项目名称	汇德大厦景观施工图A版	
子项名称	B8-03 LP-6-02 通风井二底平面图	
修改人		项目负责人
校对		校对人
审核人		审核人
出图章:	出图日期	版本号
	2019年 12月 09日	03/20
		YL-08

应甲方要求,依据最新景观方案设计,现调整通风井二详图及新增人防出入口廊架一图纸,夹胶玻璃调整为8+1.14PVB+8夹胶玻璃,变更如下:

深圳市万漪环境艺术设计有限公司
设计变更附图

项目名称	汇德大厦景观施工图A版		
子项名称	B8-10 新增人防出入口廊架一项后立面图/剖面图		
修改人		项目负责人	
校对人		审核人	
出图章:	出图日期	版本号	图号
	2019年12月09日	版次	YL-08
			10/20

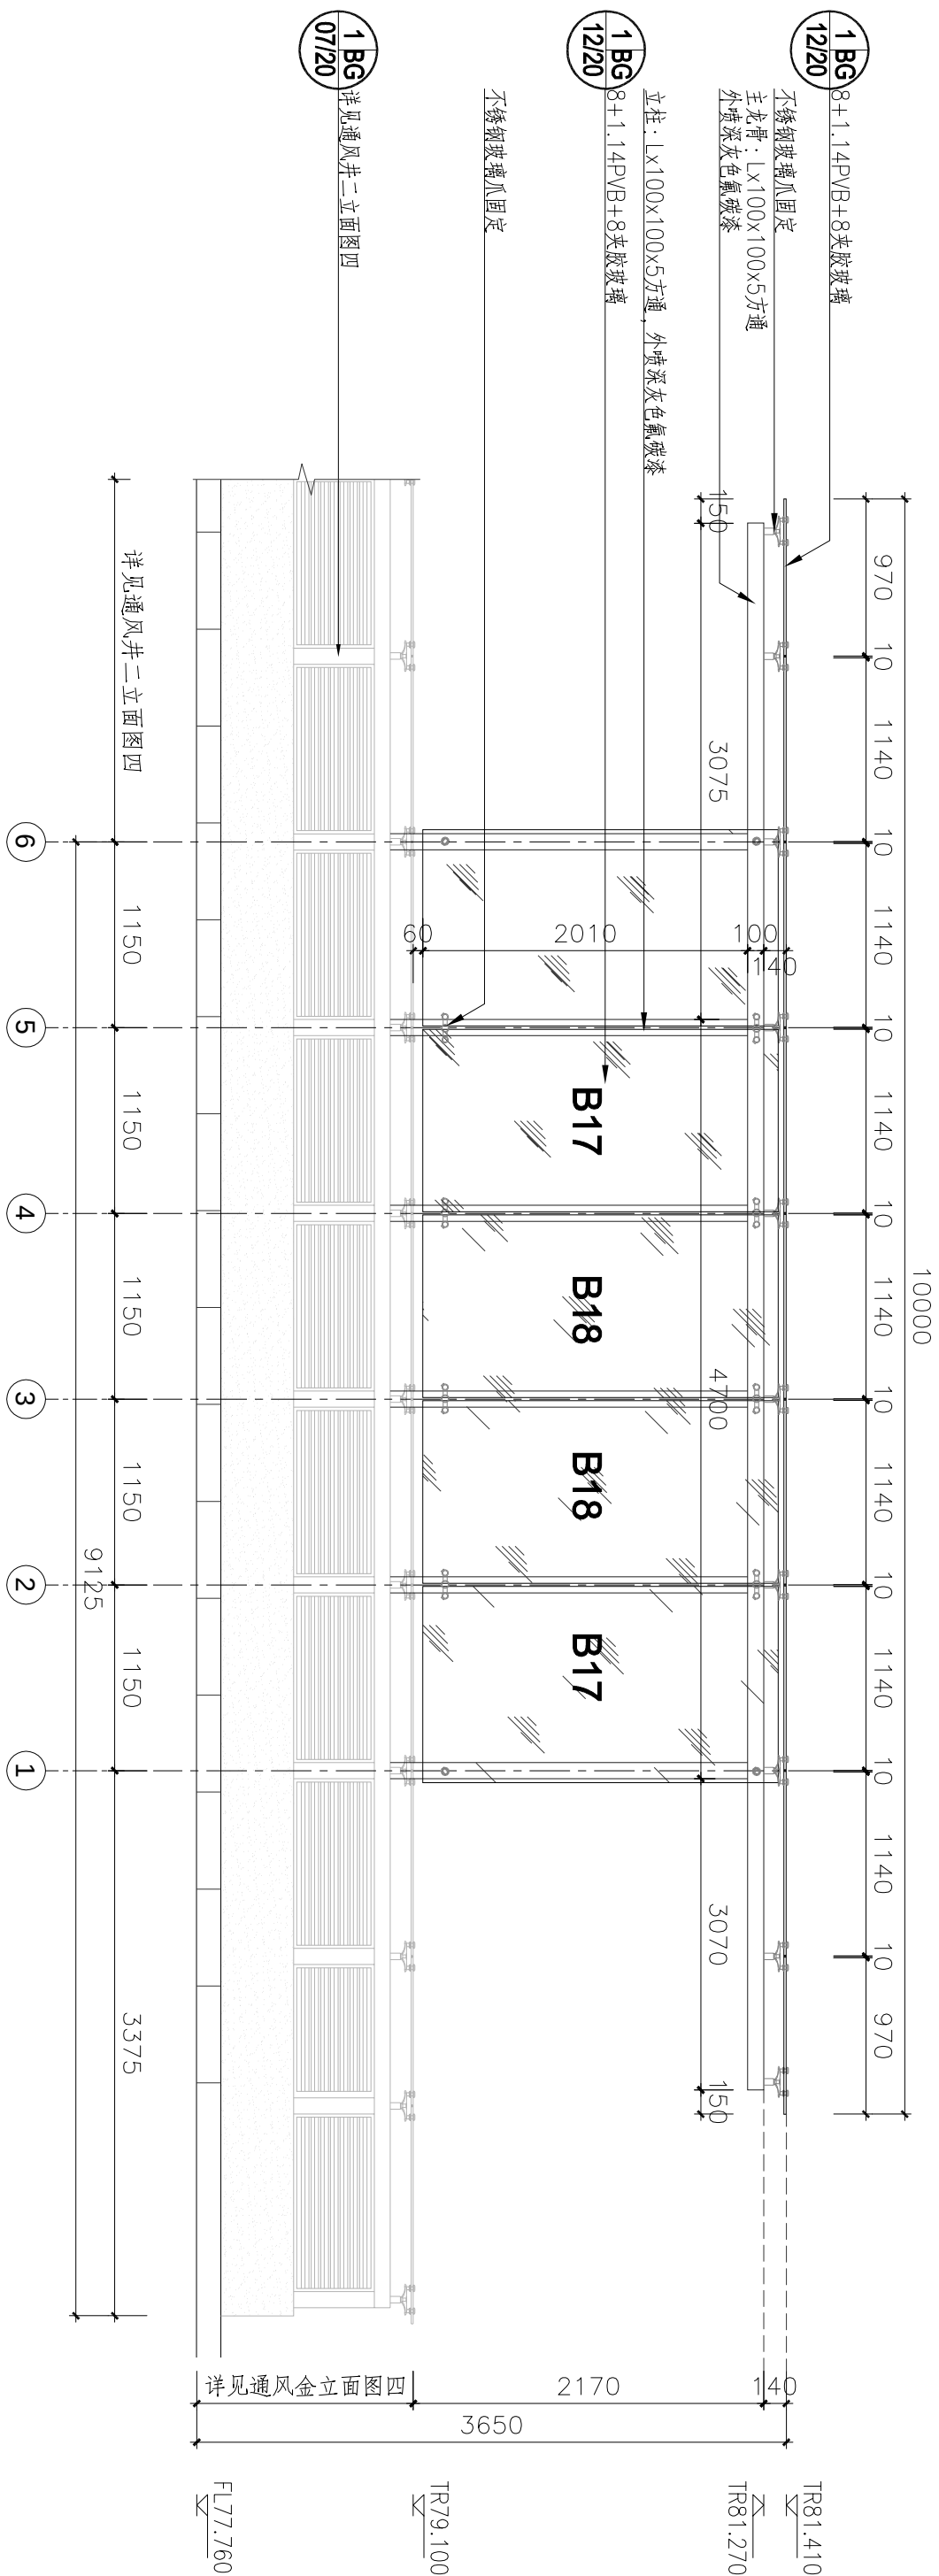
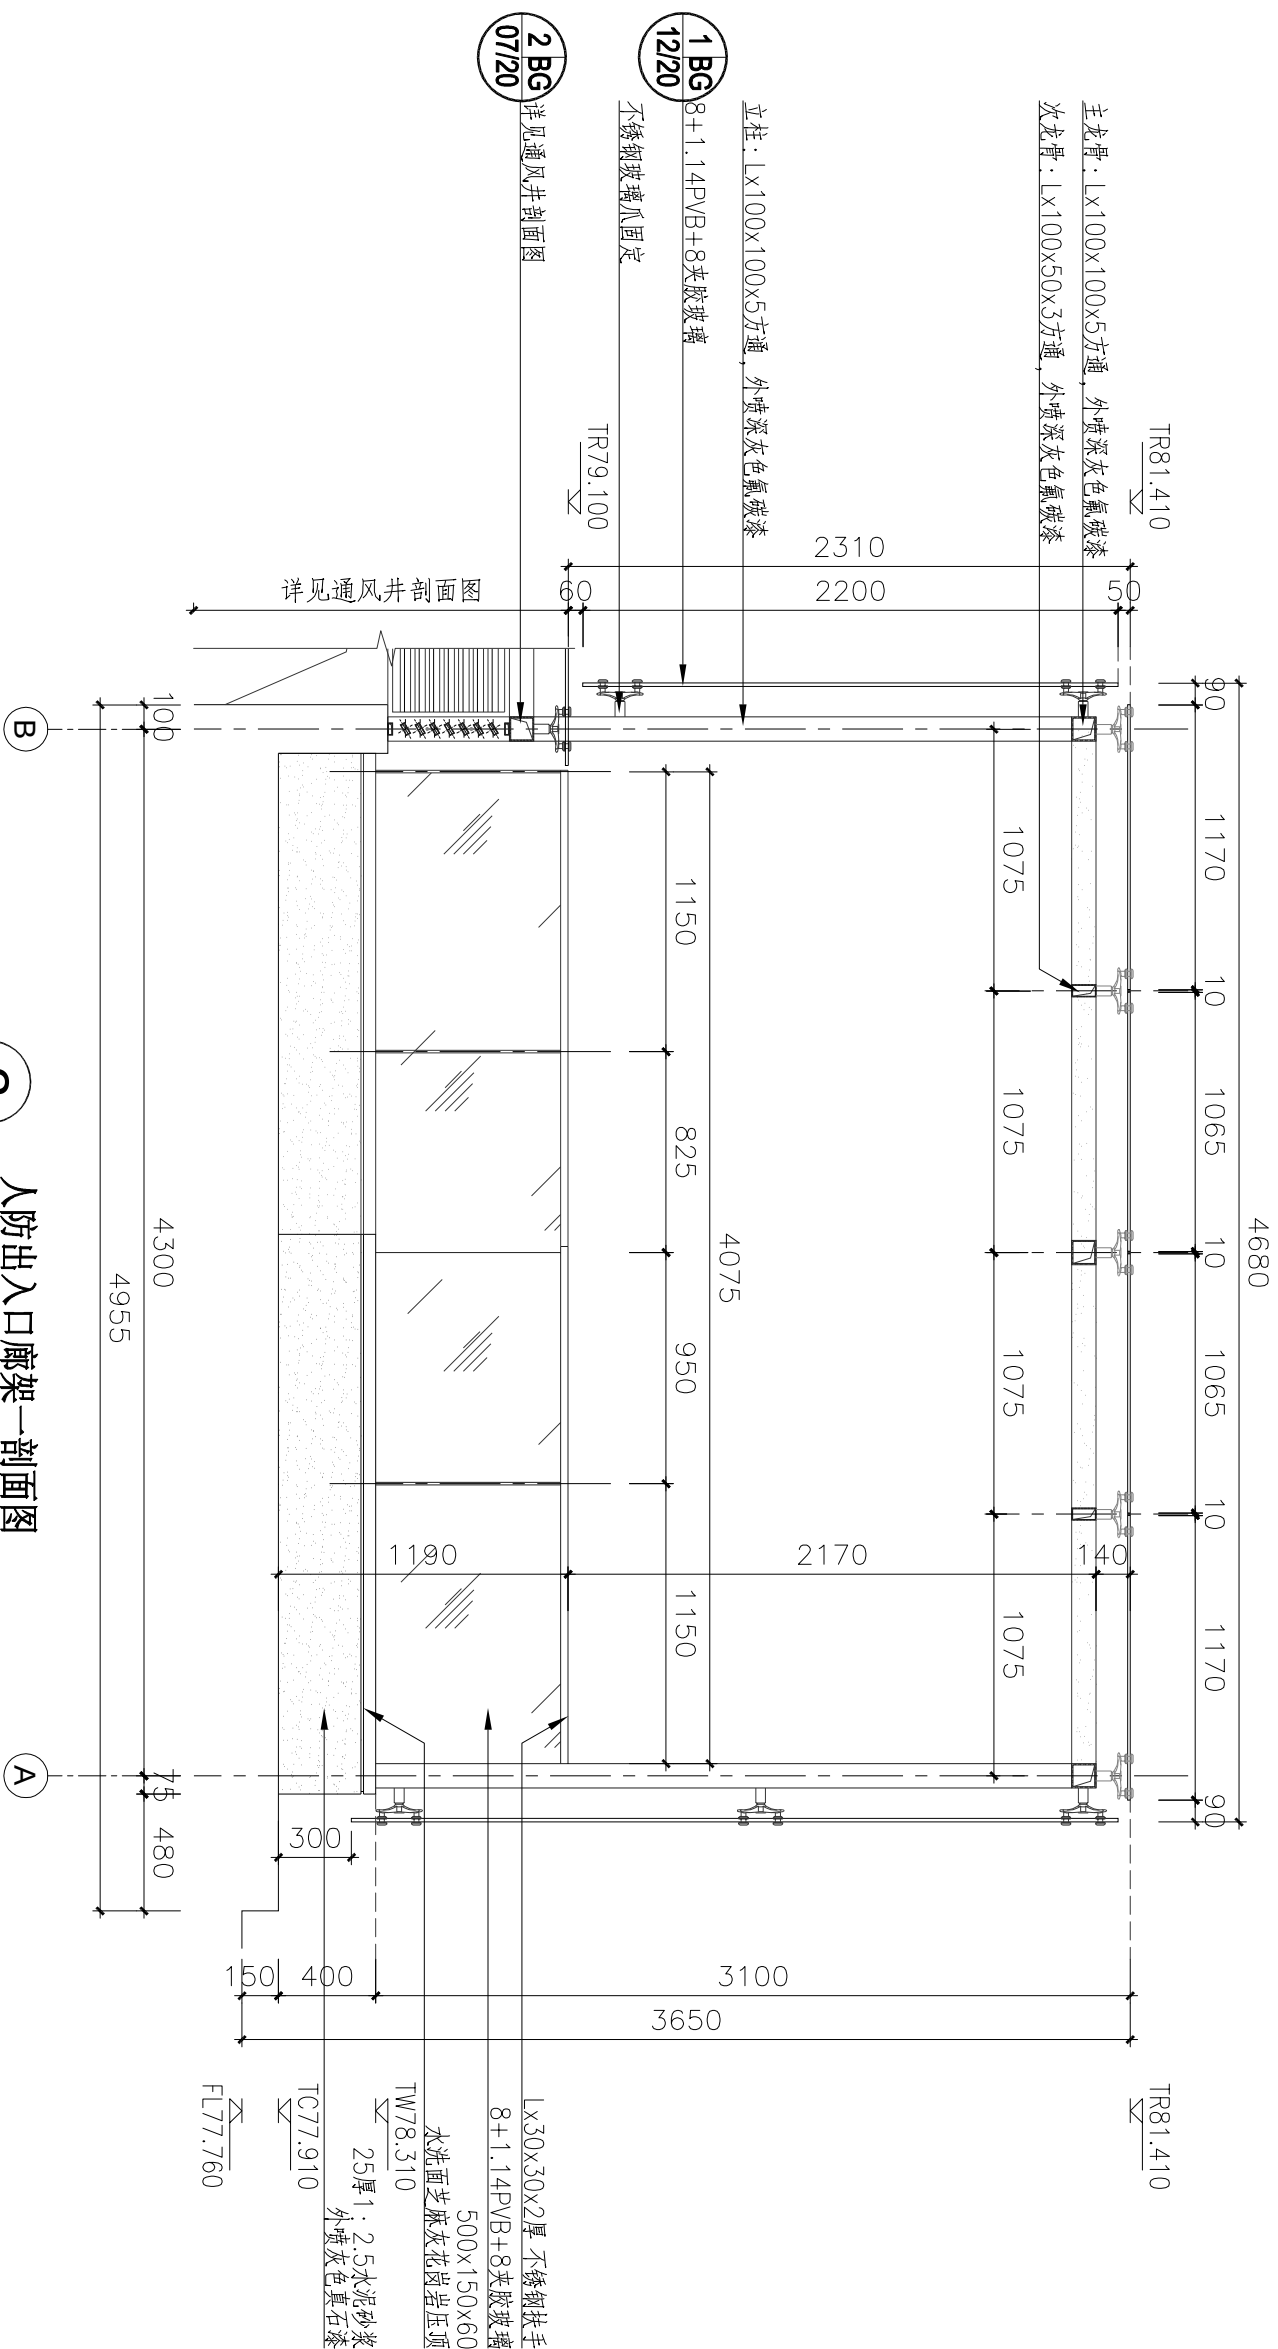
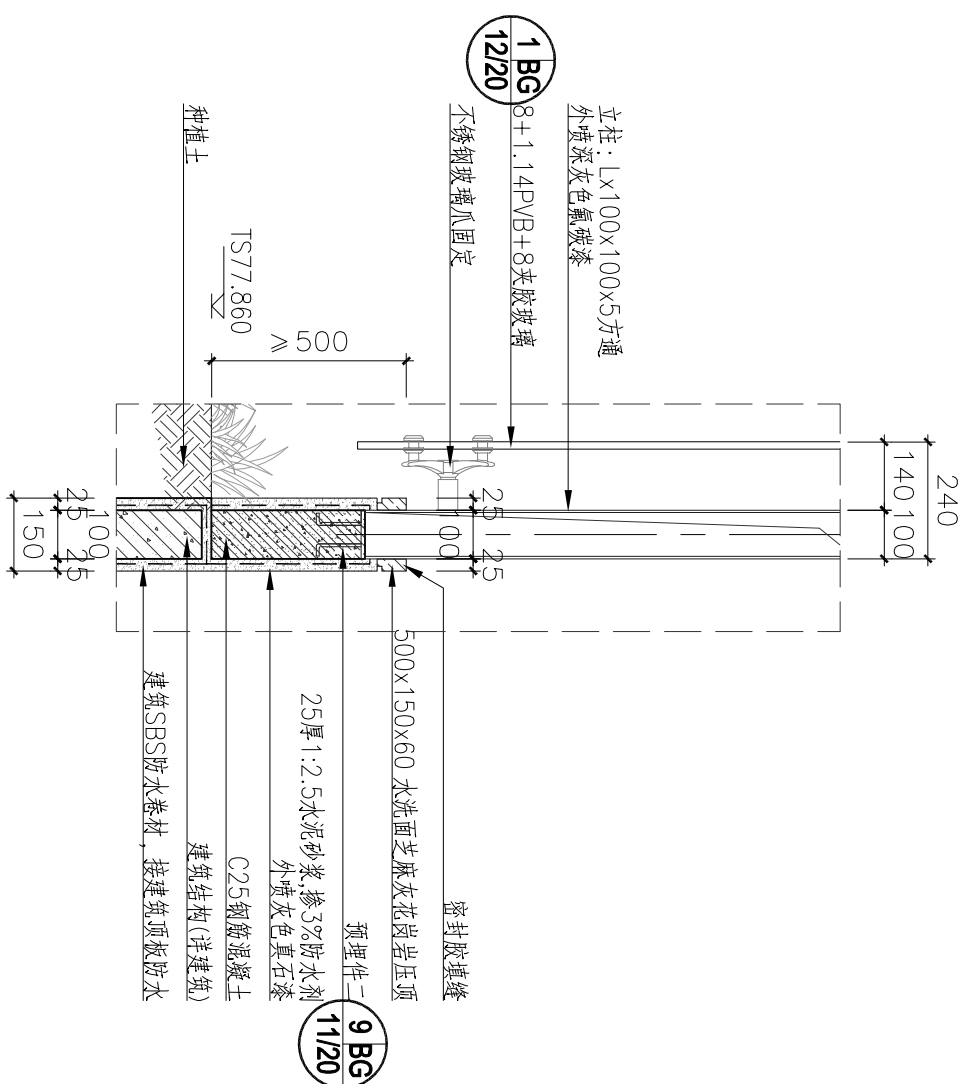
应甲方要求，依据最新景观方案设计，新增人防出入口廊架一图纸，变更如下

项目名称	汇德大厦景观施工图A版	
子项名称	B0-11 新增人防出入口扶栏杆标准图/大样图	
修改人		项目负责人
校对		审核人
出图章:		
出图日期	2019年 12月 09日	版本号
		11/20

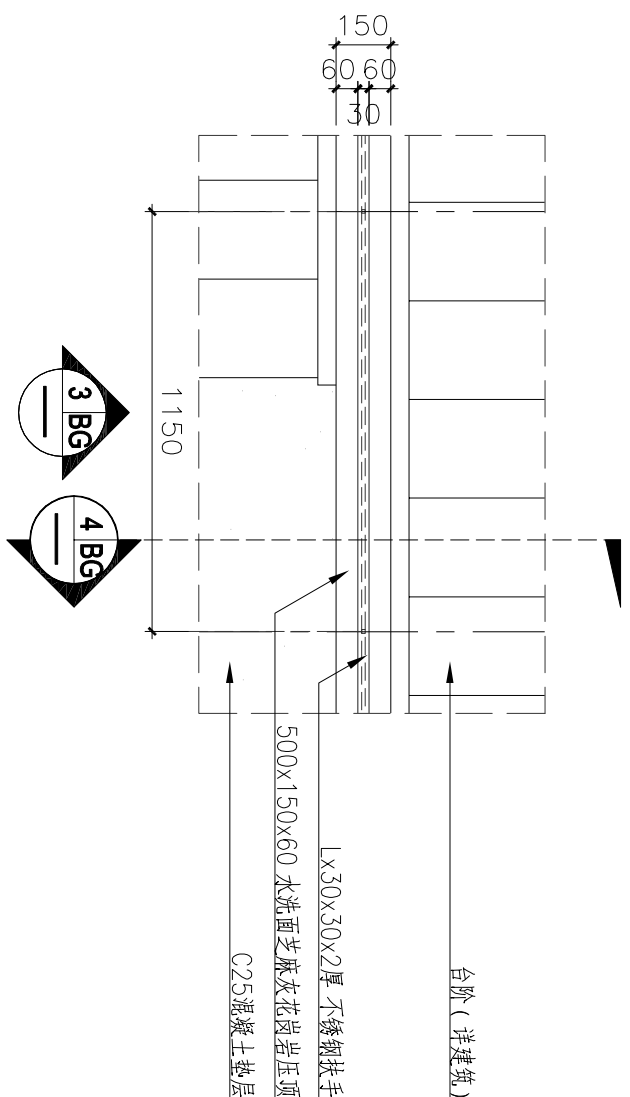
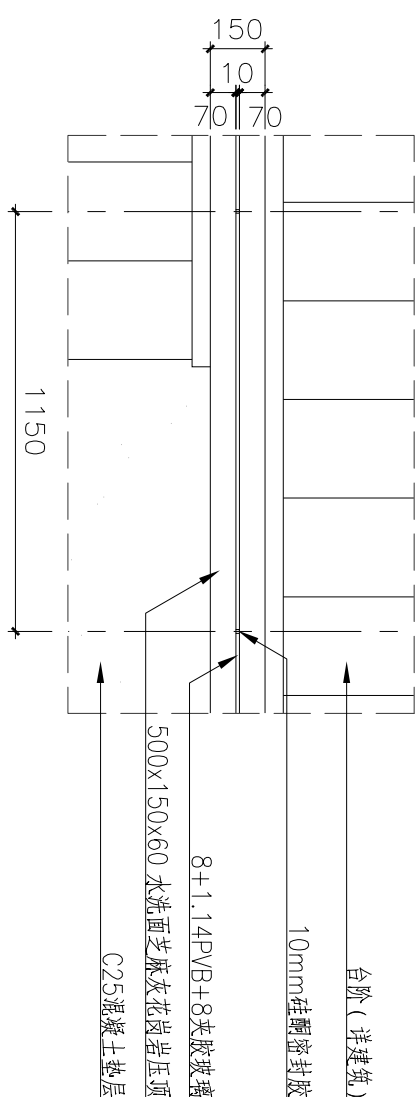
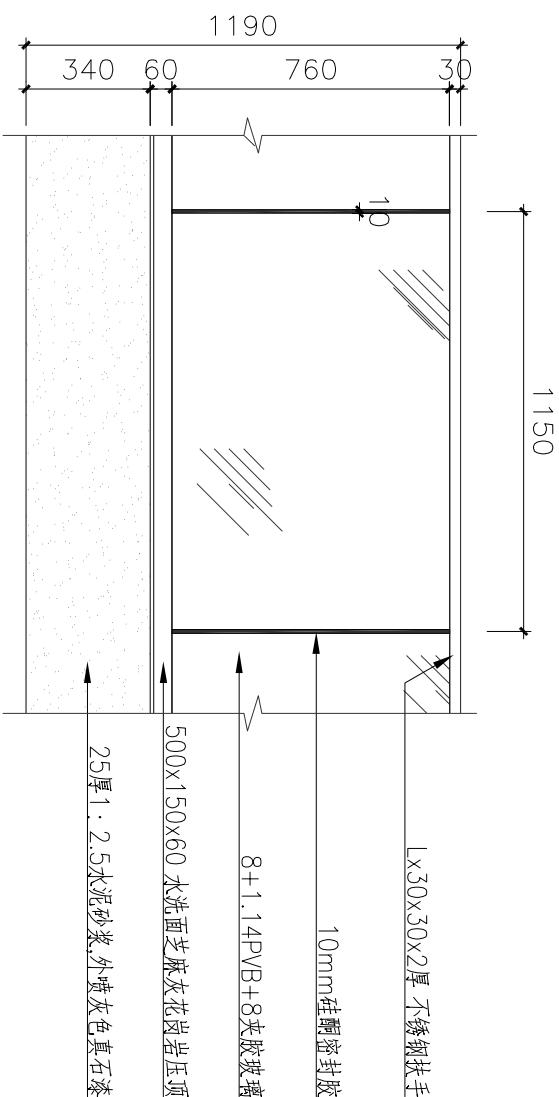
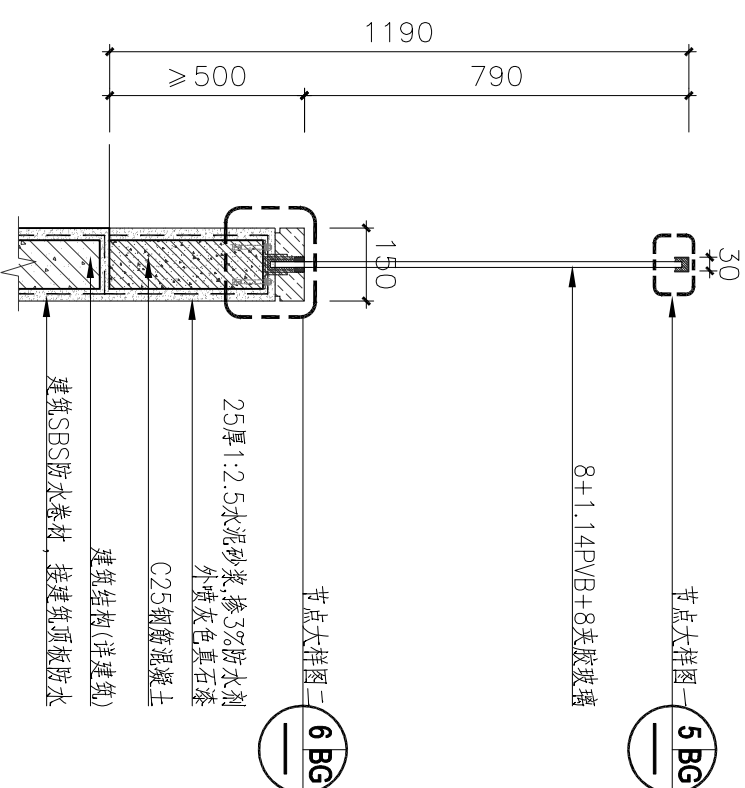
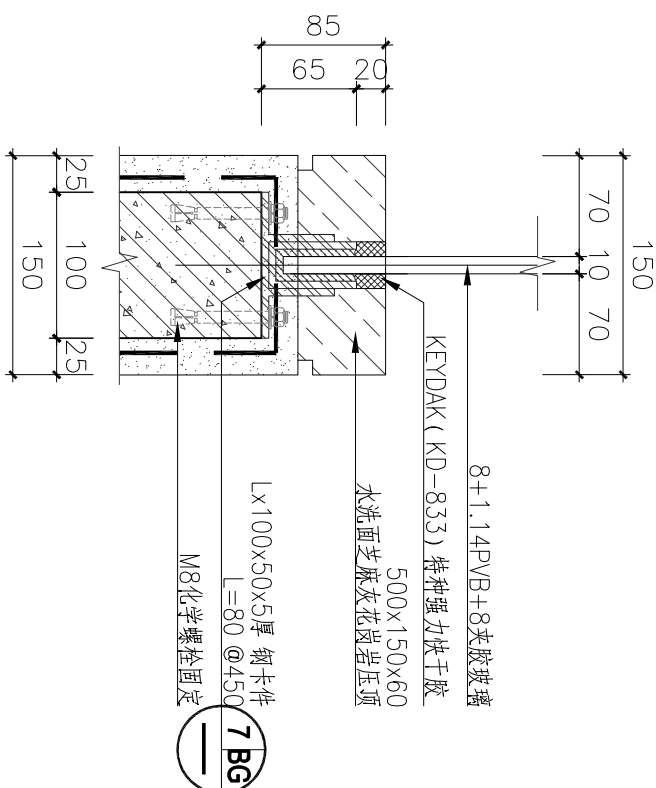
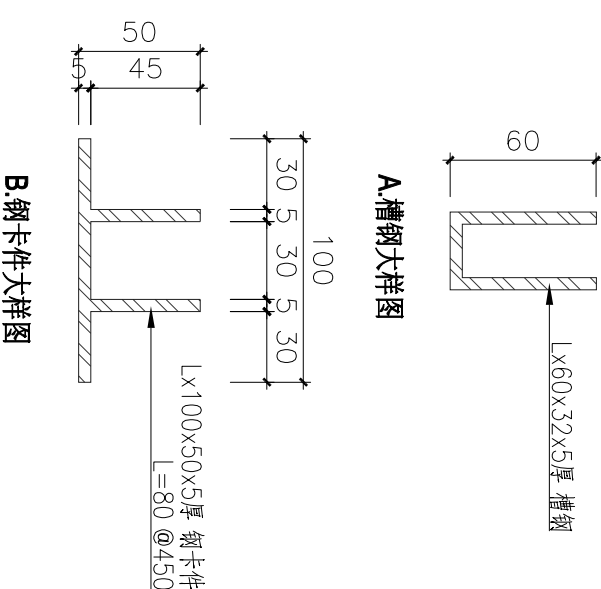
应甲方要求，依据最新景观方案设计，新增人防出入口廊架一图纸，变更如下
